变更通知单

中科院建筑设计研究院有限公司 INSTITUTE OF ARCHITECTURE DESIGN & RESEARCH ACADEMY OF SCIENCES 建筑工程甲级 A111010021	建设单位	三明市华闽房地产开发有限公司	工程负责人	李冬	工程编号	1861003	相关专业负责	建筑
	工程名称	康城嘉园	专业负责人	李冬	专业	建筑		结构
	子项名称	2#楼、3#楼、5#楼、6#楼	审核	李冬	版次	1		给排水
			校对	郑琨	变更号	建-28		电气
			设计	周瑞	日期	2019.07.15		暖通

中科院建筑设计研究院有限公司 INSTITUTE OF ARCHITECTURE DESIGN & RESEARCH (CHINESE ACADEMY OF SCIENCES) 建筑工程甲级 A111010021	建设单位	三明市华闽房地产开发有限公司	工程负责人	李浩	工程编号	1861003	相关专业负责	建筑	
	工程名称	康城嘉园	专业负责人	李浩	专业	建施		结构	
			审核	李浩	版次	1		给排水	
			校对	郑琨	变更号	建-31		电气	
子项名称	2#、3#、5#、6#楼地下室	设计	周瑞	日期	2019.07.15	暖通

中科院建筑设计研究院有限公司 INSTITUTE OF ARCHITECTURAL DESIGN & RESEARCH, ACADEMY OF SCIENCES 建筑工程甲级 A111010021	建设单位	三明市华闽房地产开发有限公司	工程负责人	李浩	工程编号	1861003	相关专业负责	建筑	
	工程名称	康城嘉园	专业负责人	李浩	专业	建施		结构	
	子项名称	2#、3#、5#、6#楼地下室	审核	李浩	版次	1		给排水	
			校对	郑琨	变更号	建-33		电气	
			设计	周瑞	日期	2019.11.03		暖通

二至十七层局部平面图（变更前）

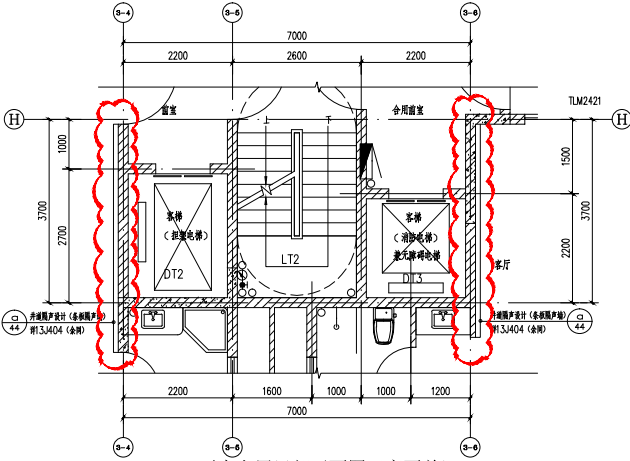
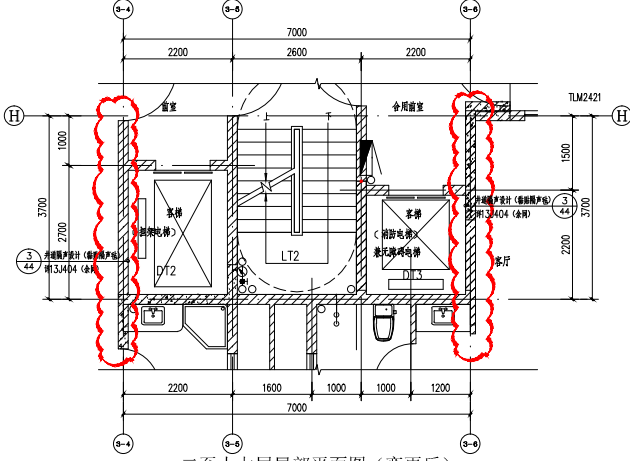
更改依据：
依据业主修改意见
更改内容：
3#：
1、3#楼二至十七层⑥~⑩轴交①~④轴
墙体取消条板隔声墙，梯井内部粘贴隔声毡，
详见：二至十七层局部平面图（变更后）云线处。

二至十八层局部平面图（变更前）

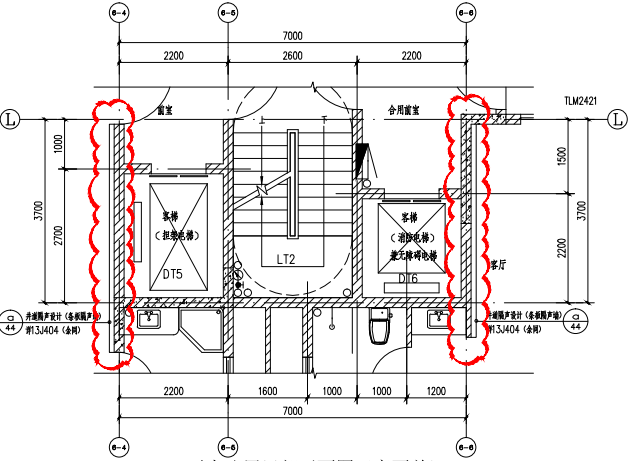
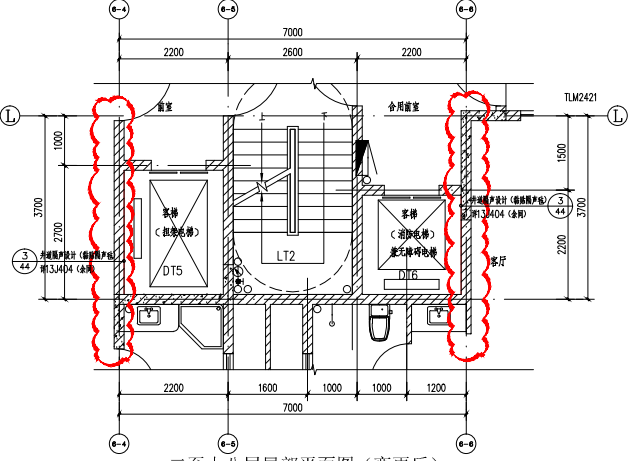
更改依据：
依据业主修改意见
更改内容：
6#：
1、6#楼二至十八层⑦~⑪轴交①~④轴
墙体取消条板隔声墙，梯井内部粘贴隔声毡，
详见：二至十八层局部平面图（变更后）云线处。

地下一层局部平面图一(变更前)

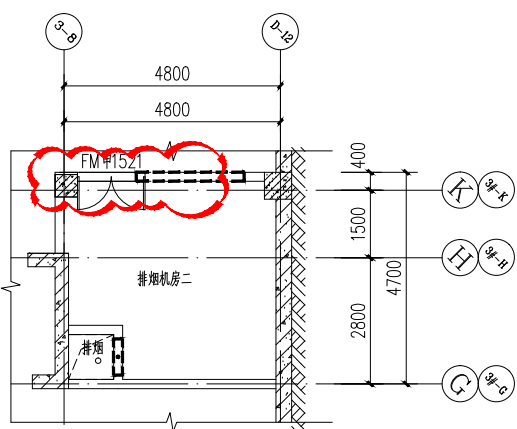
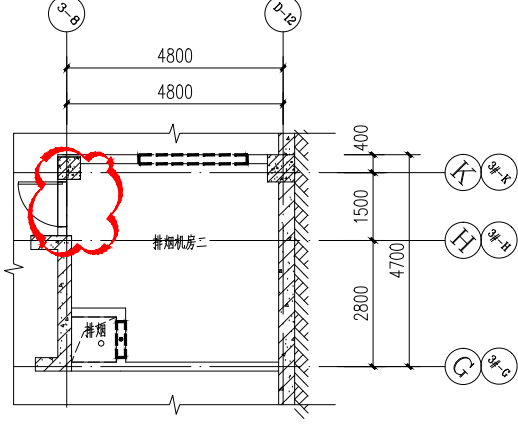
2、2#、3#、5#、6#楼地下室一层平面图, 排烟机房二原设计①轴位置门更改至④轴处, 详地下一层局部平面图一(变更后)云线处。

地下一层局部平面图三(变更前)

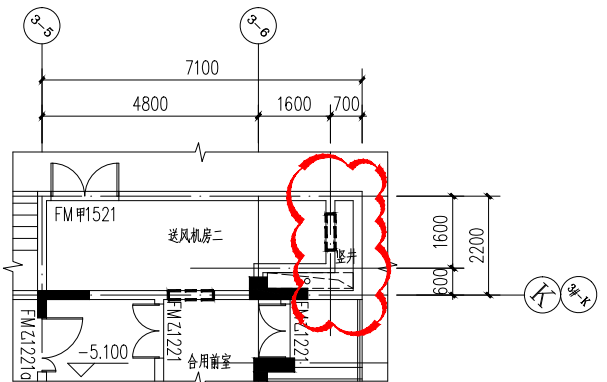
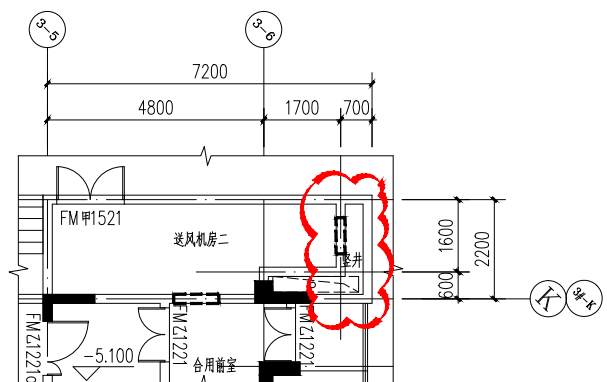
4、2#、3#、5#、6#楼地下室一层平面图, ④轴交④轴处并外移0.1m, 送风机房二增大, 详地下一层局部平面图三(变更后)云线处。

地下一层局部平面图二 (变更前)

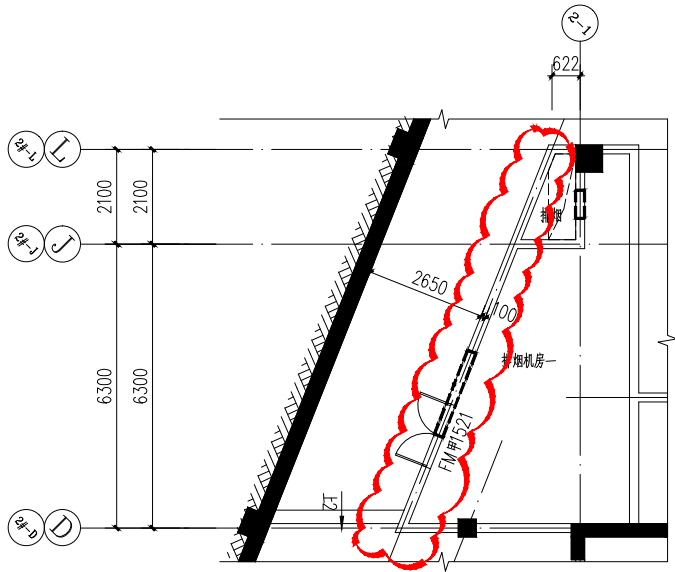
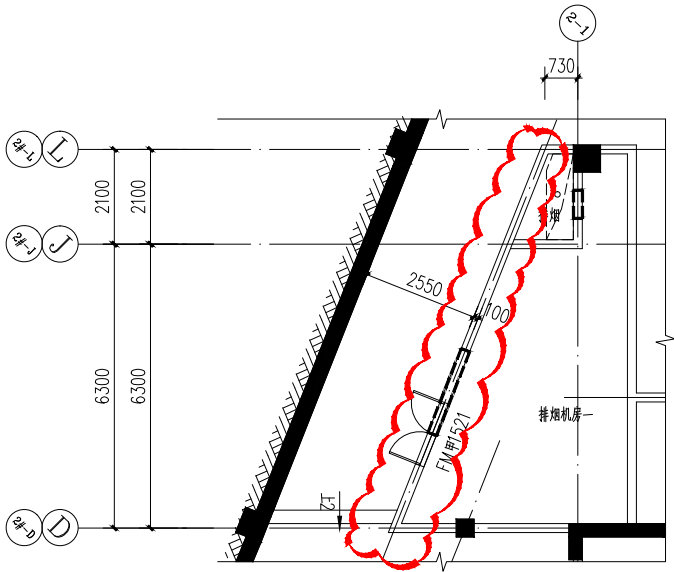
3、2#、3#、5#、6#楼地下室一层平面图, 排烟机房一外墙外移0.1m, 排烟机房一增大, 详地下一层局部平面图二(变更后)云线处。

地下一层局部平面图六 (变更前)

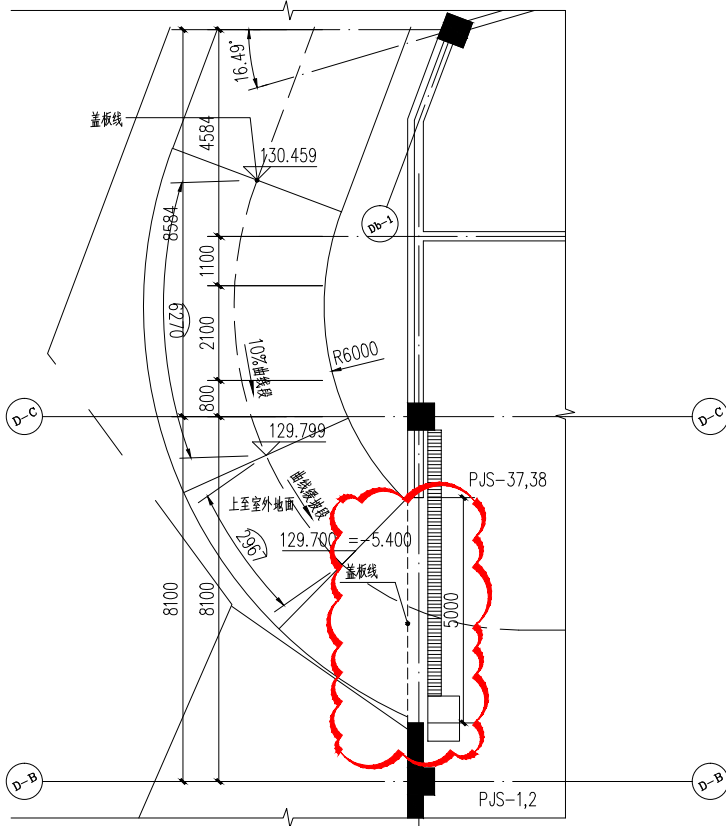
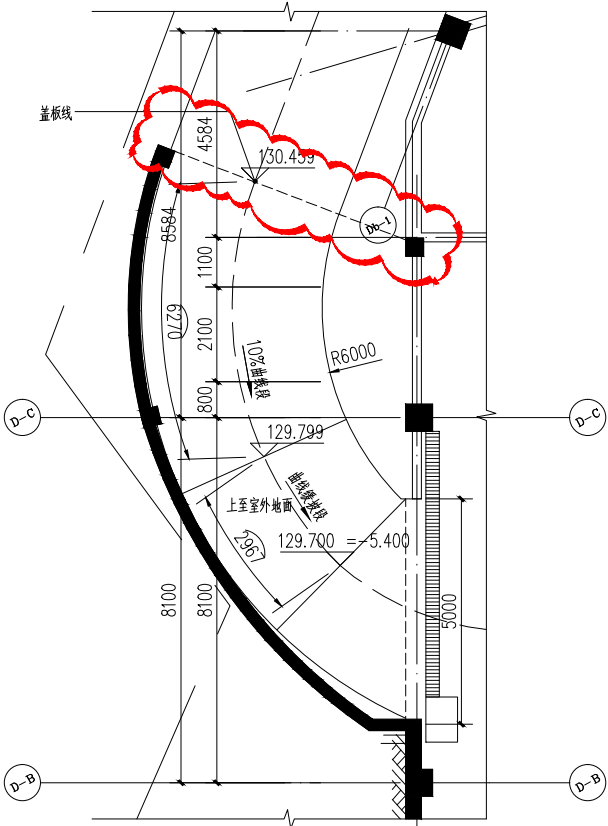
7、2#、3#、5#、6#楼地下室一层平面图, ④轴~④轴交④轴区域坡道调整, 未计容面积增加58.648平方米, 顶板范围相应增加。详地下一层局部平面图六(变更后)云线处。

地下一层局部平面图一(变更前)

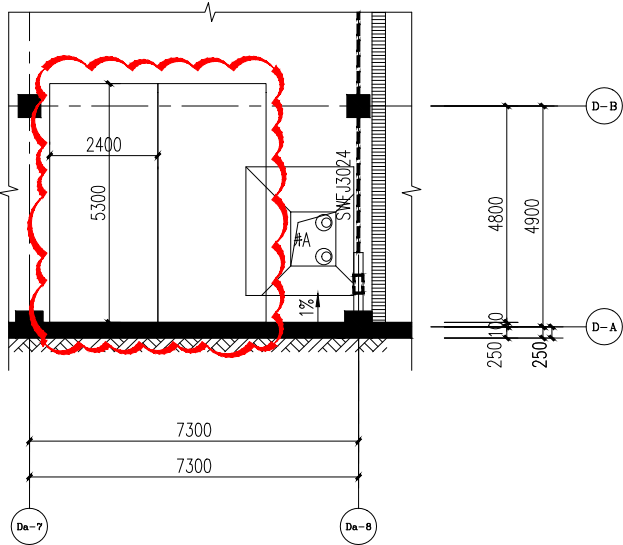
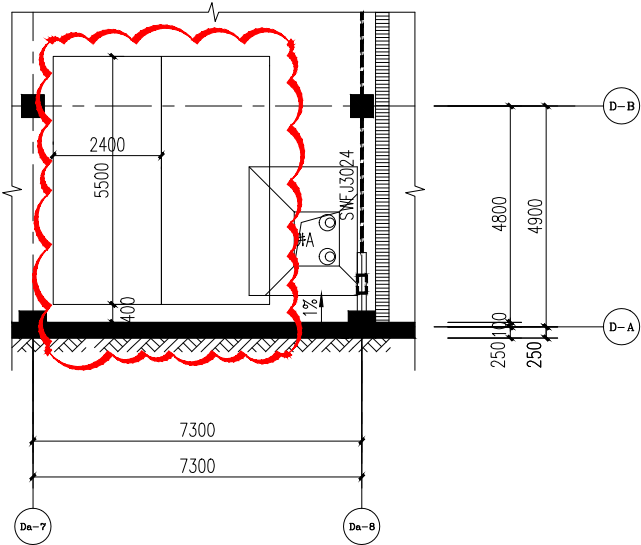
- (1) 2#、3#、5#、6#楼地下室一层平面图, ㉔轴~㉔轴交㉔轴~㉔轴之间的两个机械停车位, 由原设计5300×2400修改为5500×2400, 两个停车位往D-B轴移动400mm, 详地下一层局部平面图一(变更后)云线处。
- (2) 2#、3#、5#、6#楼地下室一层平面图, ㉔轴~㉔轴交㉔轴~㉔轴之间的三个机械停车位, 平面布置更改, 更改为平行㉔轴, 详地下一层局部平面图二(变更后)云线处。
